ヒアリングにおけるコメント回答資料

泊発電所 3号炉審査資料	
資料番号	資料 5-4
提出年月日	2023年6月6日

図3 空間線量率比較 (オペレーションフロアから40mの位置)

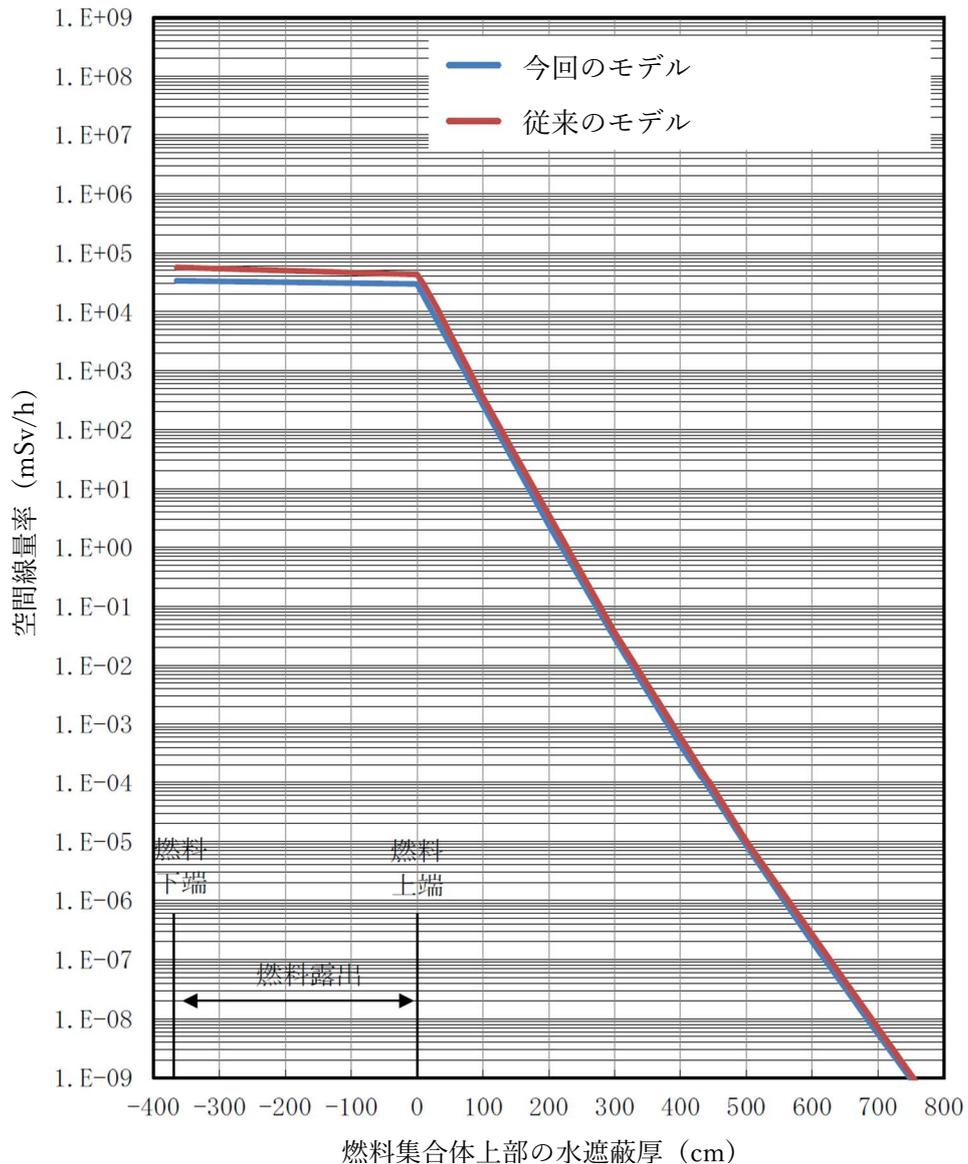
No.11 (230515-60)	第 54 条 使用済燃料貯蔵槽の 冷却等のための設備	比較表 54-10-47 ページ) 線量評価モデルを大飯に合わせて見直すことについて、今後結果を説明すること。
----------------------	----------------------------------	--

大飯に倣い、使用済燃料ピット付近の放射線量率を求めるための評価モデルを見直しました。結果、使用済燃料ピット可搬型エリアモニタ設置位置における放射線量率は、評価モデルの変更前後でほとんど差はなく、計画している使用済燃料ピット可搬型エリアモニタの仕様及び設置位置を変更する必要が無いことを確認しました。

評価の結果、可搬型エアモニタを設置する位置での空間線量率は、水遮蔽がある状態では2つの評価モデルでほぼ同じ値を示すものの、ピット水位の低下に伴い燃料集合体が水から露出するタイミングでは、線源の自己遮蔽効果の差により従来のモデルの方が空間線量率がわずかであるが高くなります(図3)。空間線量率から水位を推定することも想定されるため、燃料露出の推定をより早期に行う観点からモデルを変更しました。

また、評価結果の相違は僅かなものであり、設備仕様の変更及び設置位置の変更は発生しないことを確認しています。
